VYSVĚTLENÍ ZADÁVACÍ DOKUMENTACE
Č. 1 ZE DNE 10. 1. 2024

„Rekonstrukce letního koupaliště a krytého bazénu v Břeclavi“, ev. č. VVZ: Z2023-057614

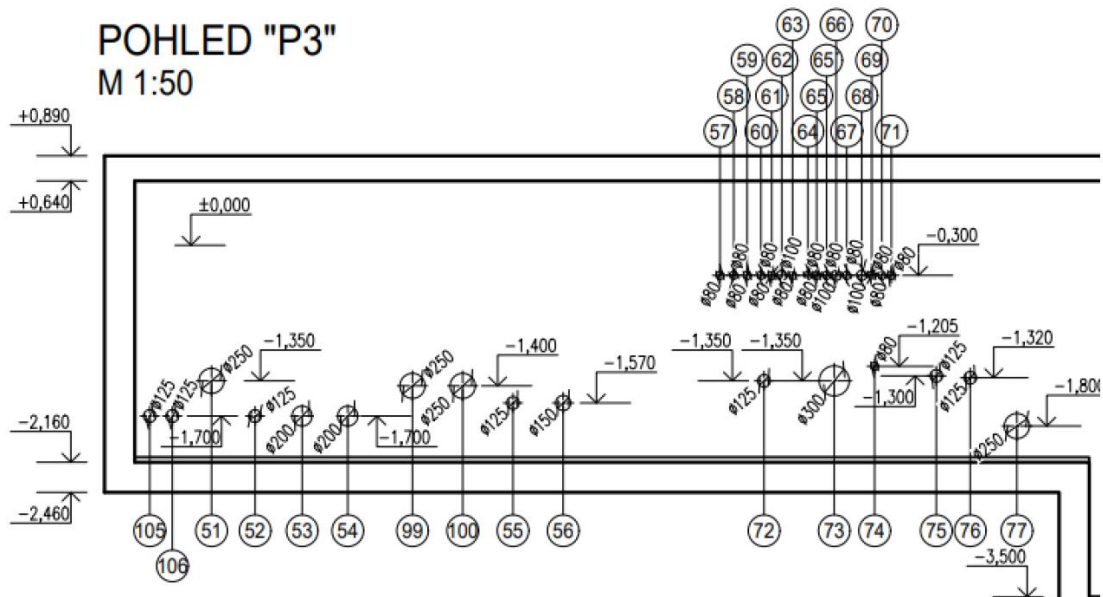
D02.01 pozice A120, odkaz na výkres č. 44 (ve složce je 44 NS PODHLEDY 1PP). Žádáme o zaslání správné přílohy.

Odkaz na výkres je u AL20 chybný, respektive správně má být u AL 20 uvedeno, že je „neobsazeno“.
